**Postępowanie o udzielenie zamówienia publicznego prowadzone w trybie przetargu nieograniczonego
na zaprojektowanie i wykonanie prac budowlanych w budynku biurowym przeznaczonym na siedzibę
PODGiK w Poznaniu.**

ZP.272.00033.2020

Działając na podstawie art. 38 ust. 2 i 3a ustawy z dnia 29 stycznia 2004 r. Prawo zamówień publicznych (Dz. U. z 2019 r. poz. 1843 ze zm.) informuję, iż do Zamawiającego wpłynęły, oraz zostały zadane na spotkaniach Wykonawców, zapytania dotyczące treści Specyfikacji Istotnych Warunków Zamówienia.

Widok sugerowanego miejsca lokalizacji agregatu

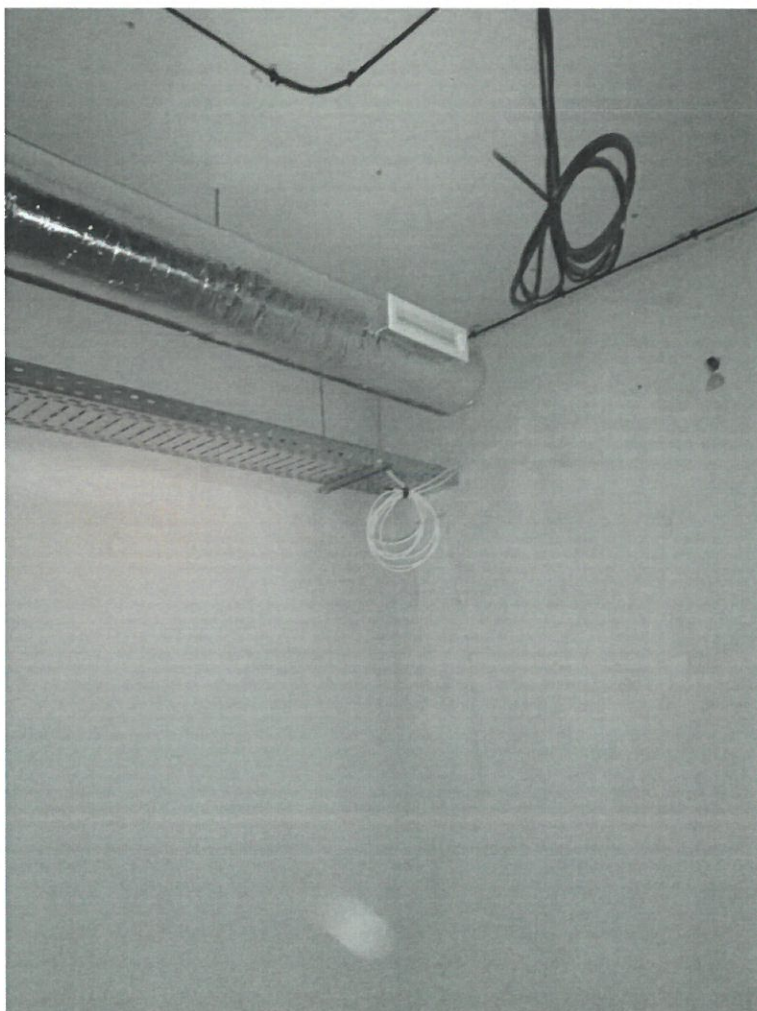
9. Podczas wizji lokalnej Zamawiający wskazał miejsce lokalizacji agregatu. Proszę o potwierdzenie lokalizacji i konieczności prowadzenia okablowania pod kostką brukową parkingu. Prosimy również o wskazanie odległości w m pomiędzy budynkiem a miejscem lokalizacji agregatu?

Zamawiający wymaga aby agregat zlokalizować na terenie zielonym, przy zbiorniku retencyjnym wód opadowych znajdującym się na tyłach parkingu za budynkiem. Odległość od preferowanej lokalizacji agregatu do budynku wynosi ok. 40 m. Okablowanie na odcinku od agregatu do budynku należy prowadzić pod istniejącą nawierzchnią parkingu z kostki brukowej.
